対策箇所説明図

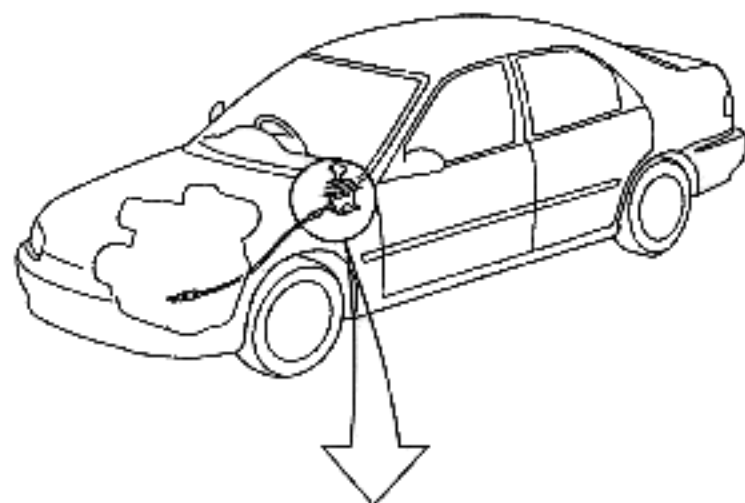
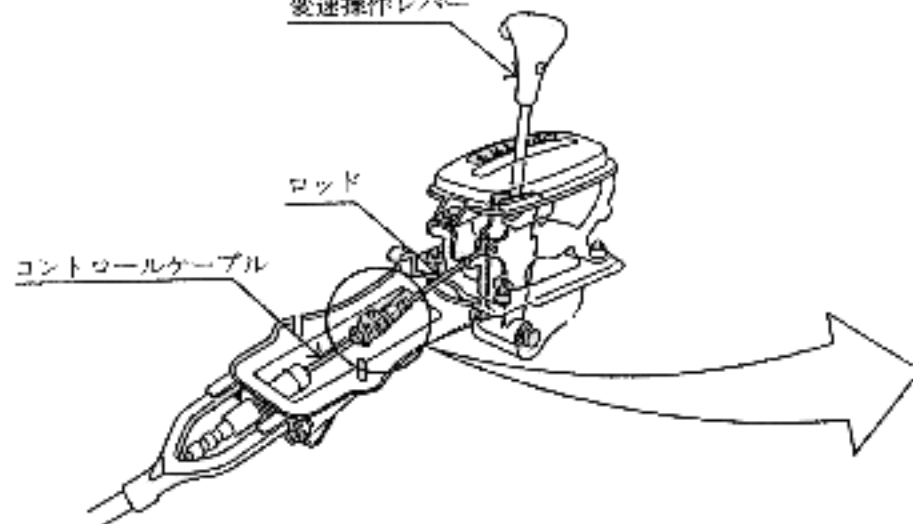
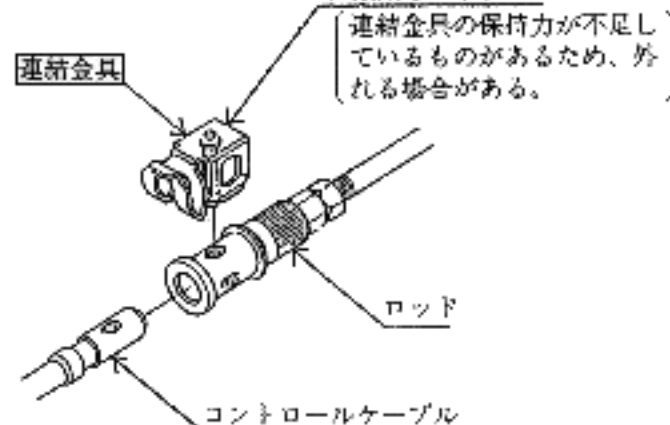
欠陥発生箇所

連結金具の保持力が不足しているものがあるため、外れる場合がある。

対策内容

形状を変更するとともに、保持力を向上した対策品と交換する。
